**EVN - WIEN ENERGIE  
Windpark-  
entwicklungs- und  
Betriebs GmbH,  
Sicherheits-  
technische Prüfung  
von Windparks;  
Teil 2: Stand-  
sicherheit und  
Gebrauchs-  
tauglichkeit**

StRH V - 1307524-2022

Der StRH Wien unterzog die der EVN - WIEN ENERGIE Windparkentwicklungs- und Betriebs GmbH obliegenden Windenergieanlagen der Windparks Glinzendorf I, II und III sowie Oberwaltersdorf einer sicherheitstechnischen Prüfung.

Abbildung 7: Windenergieanlage G7 (Windpark Glinzendorf I) HQ 30

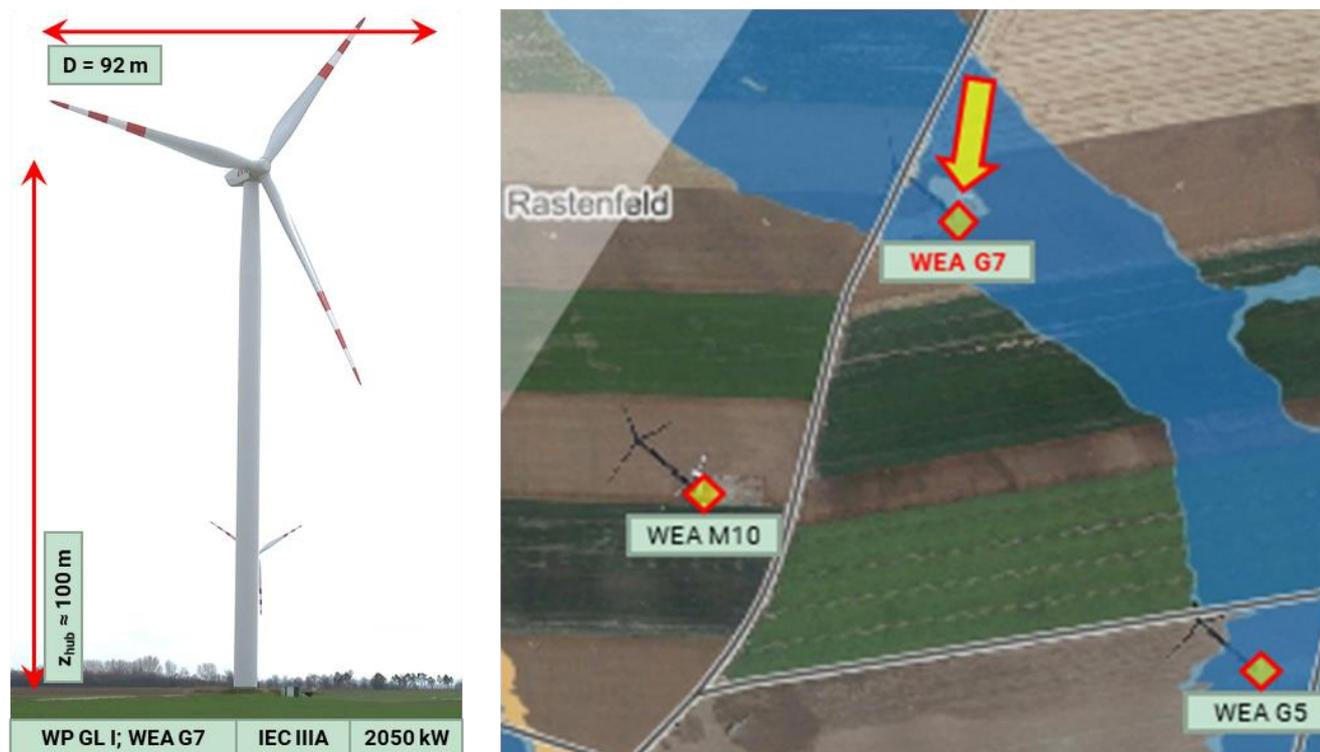
Gemäß dem (geotechnischen) Kollaudierungsoperat wurde für diese Anlage allerdings eine Flachgründung ohne Berücksichtigung einer Auftriebswirkung als ausführbar erachtet.

Gemäß der von der geprüften Stelle übermittelten Planübersicht über den Windpark Glinzendorf I wäre bei der WEA G7 jedoch eine Pfahlgründung ausgeführt worden.

Aus dem im Zuge der Anfrage übermittelten Baugrundgutachten und den darauf aufbauenden geotechnischen Nachweisen ging hervor, dass bei der Planung der höchste 100-jährliche Grundwasserspiegel (HGW 100) berücksichtigt wurde. Den Unterlagen war nicht zu entnehmen, dass Überflutungen bei Hochwassern (z.B.: HQ 30) berücksichtigt worden waren.

Der StRH Wien empfahl, bei den baulichen Stammdaten der WEA G7 zu verifizieren bzw. widerspruchsfrei zu dokumentieren, welcher Fundierungstyp (Flachfundierung oder Tieffundierung) tatsächlich ausgeführt wurde. Um eindeutige Aussagen über die tatsächlich ausgeführte Konstruktion zu erhalten, sollte bei der Dokumentation strikt zwischen den einzelnen Projektphasen (z.B. Entwurfsplanung, Einreichplanung, Ausführungsplanung etc.) unterschieden werden. So soll sichergestellt werden, dass die baulichen Stammdaten der WEA auch die Ausführungsunterlagen (Pläne, Statiken etc.) und, falls vorhanden, Informationen über alle durchgeführten Modifikationen enthalten.
